2019年3月26日
株式会社 東芝ストレージ&デバイスソリューション社
東芝マイクロエレクトロニクス株式会社
システムソリューション技術部
〒212-8520 神奈川県川崎市幸区堀川町 580-1
Tel: 044-548-2673
Fax: 044-548-8321

I2C 機能に関するデータシート修正のご連絡

I2C に関して、当該機能を以下のように変更いたします。

図 3.14 反復スタート検出フラグ(スレーブモード)

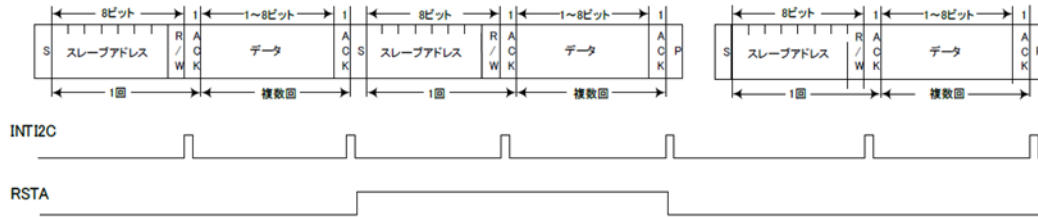
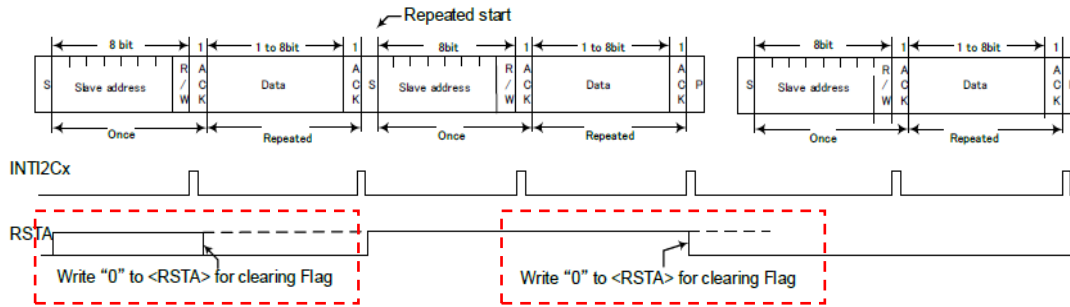
スレーブモード時、バスラインに反復スタートを検出した場合には、**[I2CxOP]<RSTA>**が"1"にセットされます。反復スタートは、マスタデバイスがスレーブデバイスに対してデータ転送を終了させずに、転送の方向を変化させる場合などに使用されます。

<RSTA>は、Reset 以外で初期化されないため、ストップコンディション発生時、またはバスフリーの時などに、フラグのクリア(<RSTA>=0)処理を行ってください。(図 3.14 参照)

マスタモードで**[I2CxPRSt]<PRStCK>**≠1 の時、<RSTA>は、スタートコンディション発生後に"1"になりますので、最初の INTI2Cx 割り込み処理等で、クリア処理を行ってください。

図 3.4 I²C SCL 出力

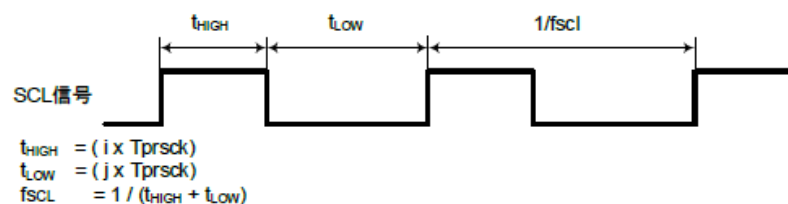
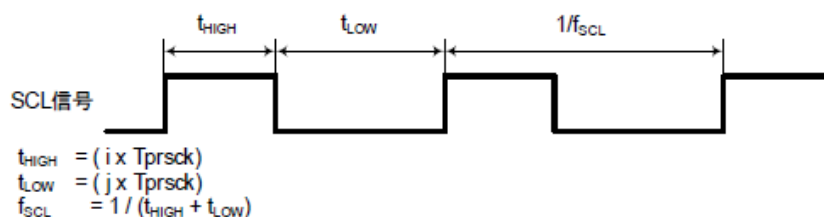
マスタ時、スタートコンディション発生時のホールドタイムと、ストップコンディション発生時のセットアップタイムは下記となります。

ホールドタイム :

$$[I2CxOP]<SREN>=0 : t_{HIGH}[s]$$

$$[I2CxOP]<SREN>=1 : 8T_{prscck} [s]$$

セットアップタイム :

$$[I2CxPRS]<PRSCCK>=1 : t_{HIGH}[s]$$

$$[I2CxPRS]<PRSCCK>\neq 1 : t_{HIGH} - T_{prscck} [s]$$
